Mission régionale d'autorité environnementale

**Avis délibéré sur le projet d'exploitation du parc
éolien des Portes de Champagne 2
à Les Essarts le Vicomte et La Forestière (51)
porté par la SAS Parc Éolien des Portes de Champagne 2**

n°MRAe 2021APGE50

Figure 3 – localisation des éoliennes du parc existant des Portes de Champagne1 (E2,E3,E4,E5, F2 et F3) et du parc projeté Portes de Champagne 2 (E1,A1,A2,F1,F4).

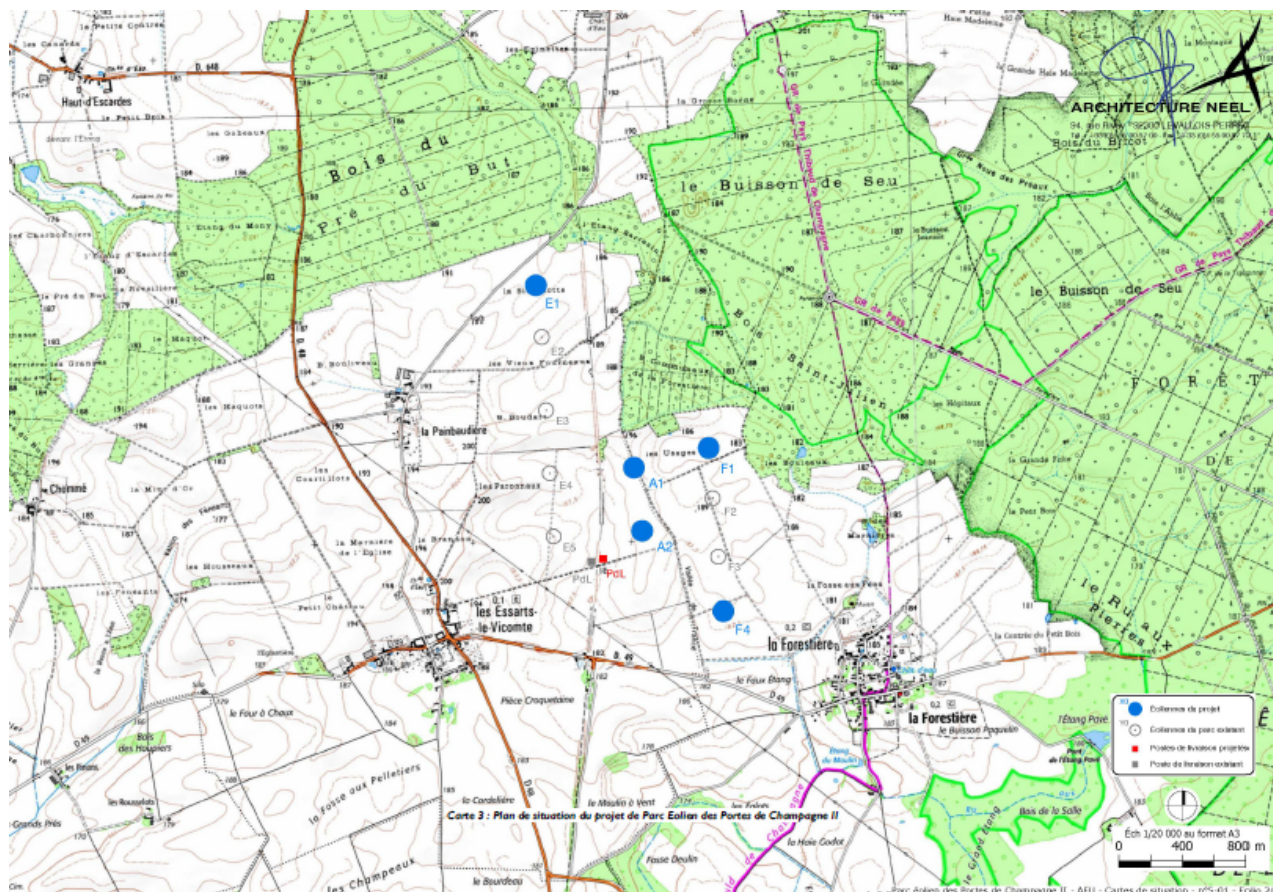
L'Ae rappelle par ailleurs que les accords Eurobats⁹ relatifs à la conservation des chauves-souris en Europe, ainsi que le SRE de l'ancienne région Champagne Ardenne préconisent un retrait de 200 m à compter de l'extrémité des pales par rapport aux éléments boisés. Elle souligne que 3 des 4 variantes d'implantation proposées ne respectaient pas ce retrait et que dans le projet retenu, les éoliennes A1 et F1 sont implantées à moins de 200 m des haies.

- **supprimer du projet l'éolienne F4 qui avait fait l'objet d'un avis défavorable de la part de l'autorité administrative dans le projet de parc éolien des Portes de Champagne 1 et qui ne fait pas l'objet de modifications substantielles permettant de justifier son implantation ;**
- **respecter pour l'éolienne F1 les distances de 200 m entre l'extrémité des pales et les haies.**

Figure n 4 : Les aires d'études

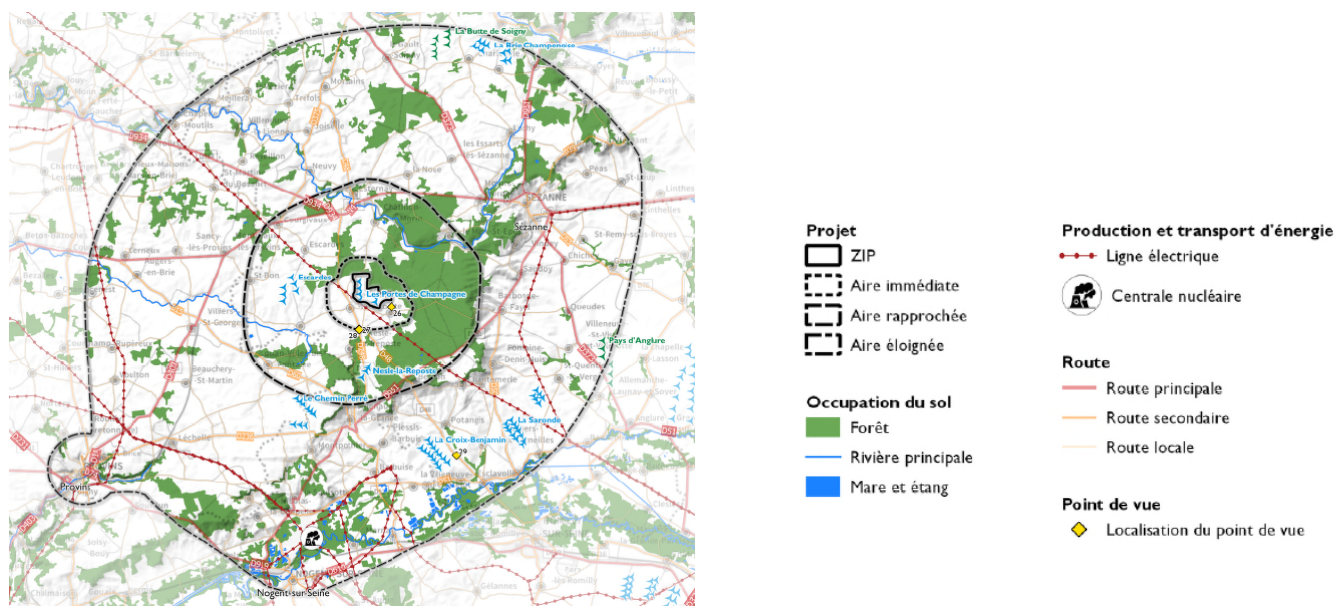
Si ce périmètre apparaît globalement suffisant pour aborder les enjeux du territoire et les effets du projet, l'Ae estime qu'il est insuffisant pour les enjeux de biodiversité : un périmètre de 10 à 20 km, à justifier, semble nécessaire pour la bonne connaissance des impacts liés à la faune volante.

L'Ae recommande d'élargir et de justifier le périmètre d'étude des enjeux liés aux oiseaux.

Figure 7 – couloirs de migration post-nuptiales

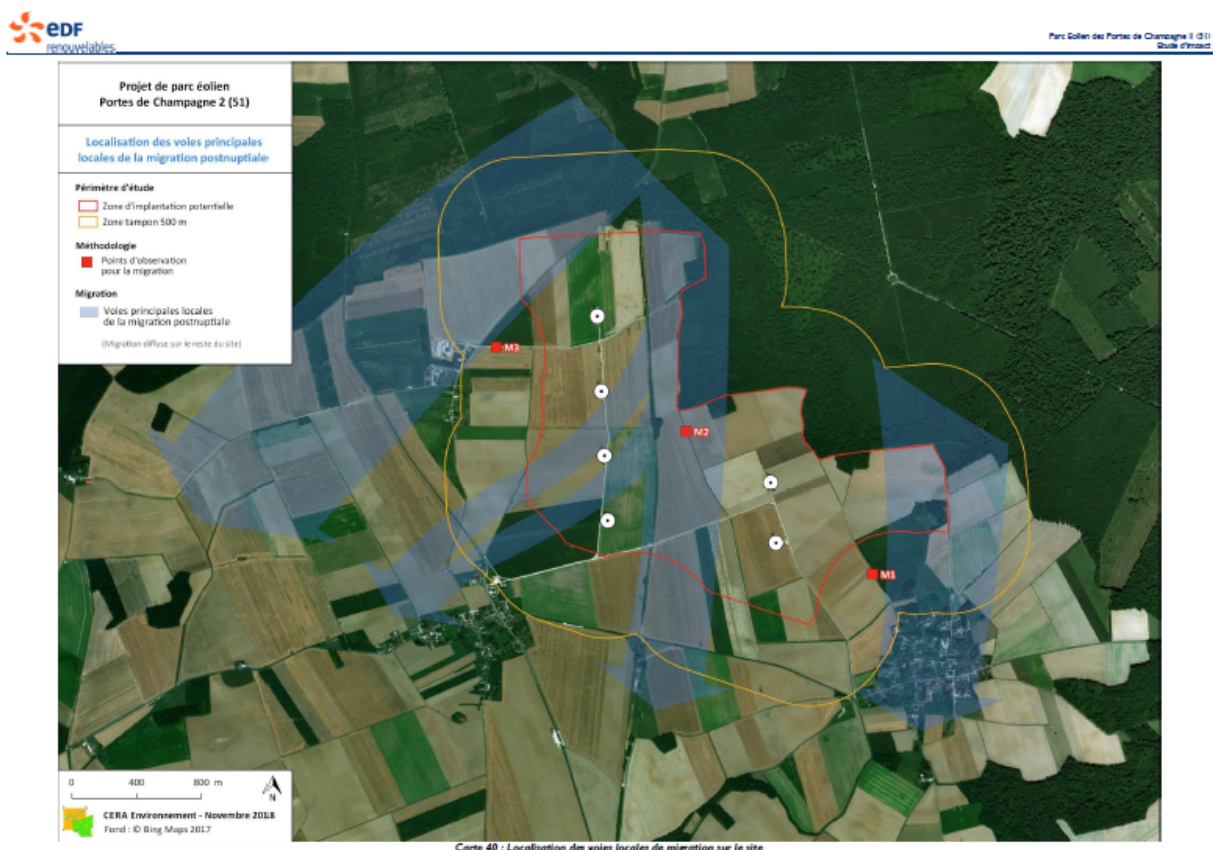
L'Ae regrette que les éoliennes soient implantées dans le couloir de migration de l'avifaune locale mais prend note qu'une mesure de bridage ainsi que la mise en place du « Blade-Feathering¹⁵ » pour toutes les éoliennes du parc sont prévus et qu'une mesure de suivi de l'avifaune permettra de vérifier que les mesures envisagées sont efficaces ou les adapter le cas échéant.

Figure 8 – Vue depuis le château d'Esternay

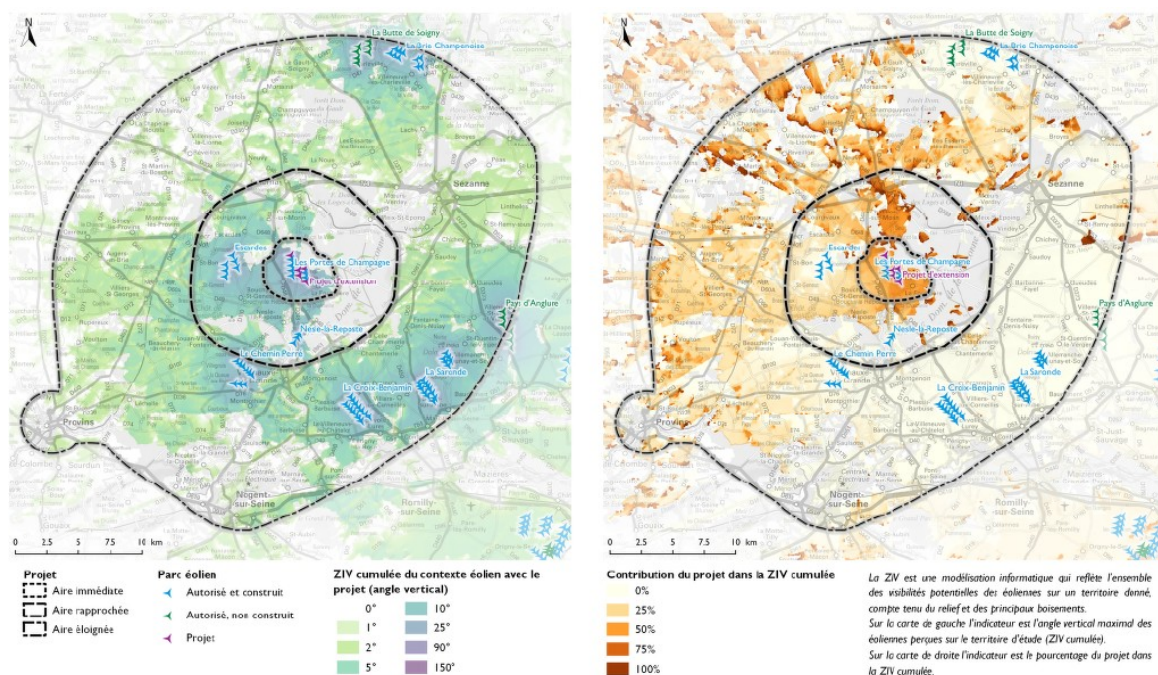
L'Ae regrette que les photomontages réalisés depuis le village de La Forestière n'aient pas été réalisés depuis les habitations les plus proches du parc et ne rendent pas compte de la prégnance de l'éolienne F4 sur les habitations.

L'Ae recommande de compléter le dossier par des insertions paysagères permettant d'estimer réellement le risque de prégnance du projet sur les habitations les plus proches.
